COMMUNE DE CABANNES 13440

TRAVAUX DE MISE EN CONFORMITE « ACCESSIBILITE AUX HANDICAPES »

INDICATIONS GENERALES

Vestiaire adapté - Salle de danse - R+1

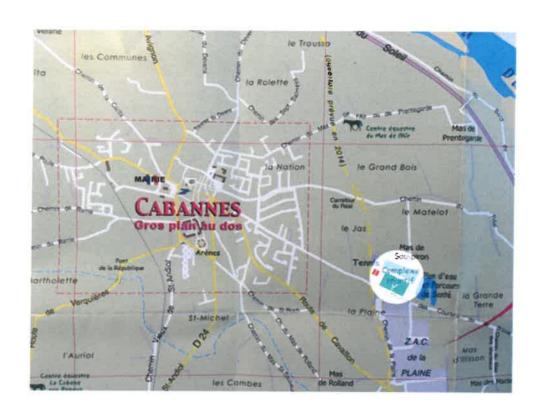
Il n'existe pas d'équipement permettant de disposer d'un appui en position "debout" dans la douche

Installer un équipement permettant de disposer d'un appui en position "debout" dans la douche adaptée

Sanitaires du club house

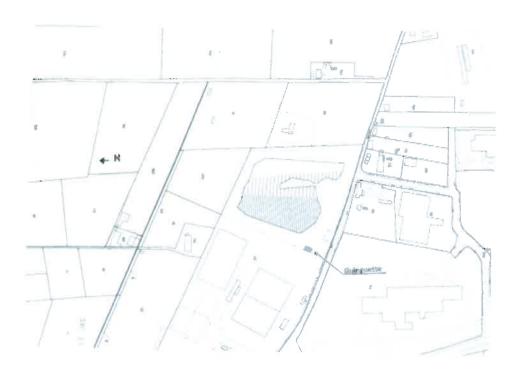
Il n'y a pas de sanitaire accessible

Préconisations Créer un sanitaire adapté (Bloc sanitaire pré-fabriqué)

Salle de culte

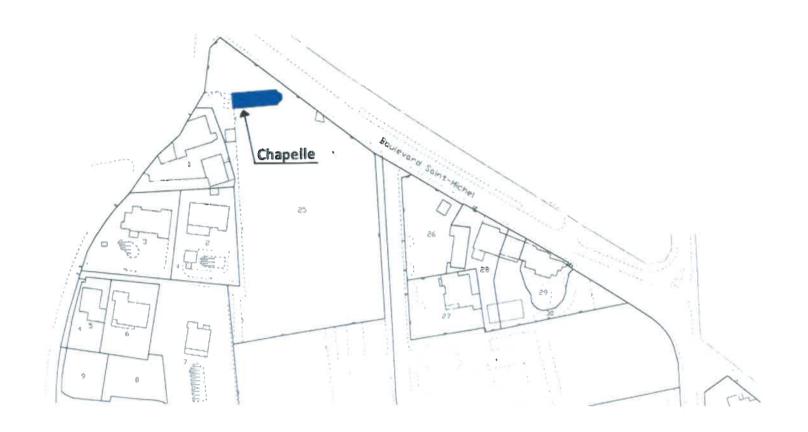
Les intensiés de l'éclairage des allées centrales et latérales sont insuffisantes. Exigence réglementaire 100 lux minimum (cf. demande de dérogation)

Modifier l'éclairage existant

Cheminement entre la limite du square (située au niveau des jardinières en périphérie) et le portillon d'entrée

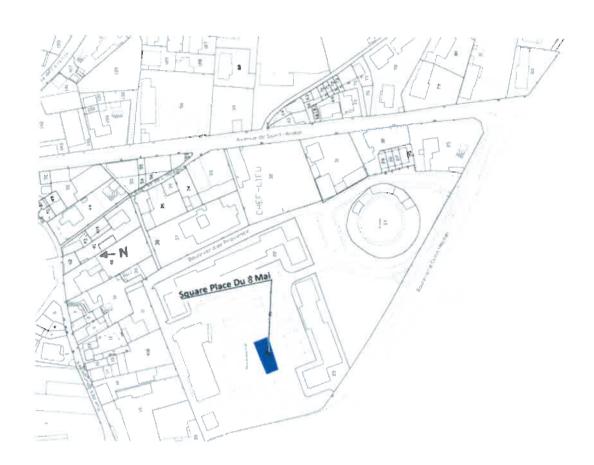
Le cheminement extérieur n'est pas repéré
Le revêtement près des jardinières n'est pas
adapté au déplacement d'une personne à mobilité
réduite

Absence de dispositif d'éclairage. Exigence réglementaire 20 lux minimum

Mettre en place un repérage visual et tactile du cheminement 550.00 extérieur

Rendre le revêtement de sol non meuble 420.00 Mettre en place un éclarrage exténeur dans se cas ou l'installation est 3 520.00 ouverts la nuit ou en fin de journée
